ODPOWIEDZI NA WNIOSKI O WYJAŚNIENIE TREŚCI SWZ

Dotyczy: postępowania o udzielenie zamówienia publicznego, w trybie podstawowym pn.: „Budowa budynku Centrum Egzaminów Testowych Nr 2 PUM w Szczecinie wraz z niezbędną infrastrukturą techniczną i zagospodarowaniem terenu przy Al. Powstańców Wlkp. 20 w formule zaprojektuj i wybuduj”, nr postępowania: DZP-240/24/TP2/2024.

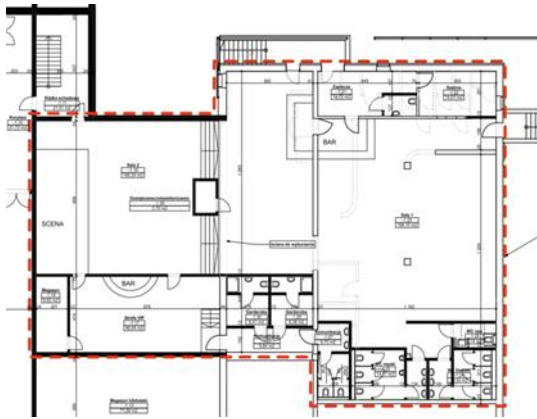
Prosimy o informację w jakim zakresie powinna zostać wyceniona modernizacja sanitariatów zlokalizowanych na kondygnacji piwnicy (pomieszczenia: WC męski -1.25, WC damski -1.24, WC NPS -1.26. Czy Wykonawca powinien uwzględnić wykonanie w toaletach nowych okładzin ściennych oraz dostarczenie i montaż białego montażu? Czy konieczne jest wykonanie nowej instalacji wentylacji w modernizowanych sanitariatach?

Pomieszczenia 1.24, 1.25 i 1.26 są to nowo projektowane pomieszczenia. Należy uwzględnić w nich okładziny ścienne, podłogowe i sufitowe oraz dostarczenie i montaż białego montażu. Należy zaprojektować i wykonać nową wentylację mechaniczną w zmodernizowanych sanitariatach.

Należy zaprojektować i wykonać wszystkie instalacje i roboty wykończeniowe w pomieszczeniach po byłym klubie zgodnie z pkt. 2.5.12 PFU.

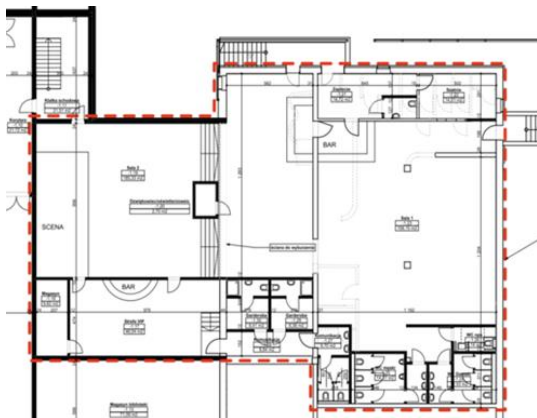
Prosimy o informację, czy w modernizowanej części kondygnacji piwnicy (szkic poniżej) wykonana jest instalacja wentylacji? Czy konieczne jest uwzględnienie w ofercie kosztów wykonania nowej instalacji?

Należy uwzględnić koszty wykonania nowej wentylacji mechanicznej.
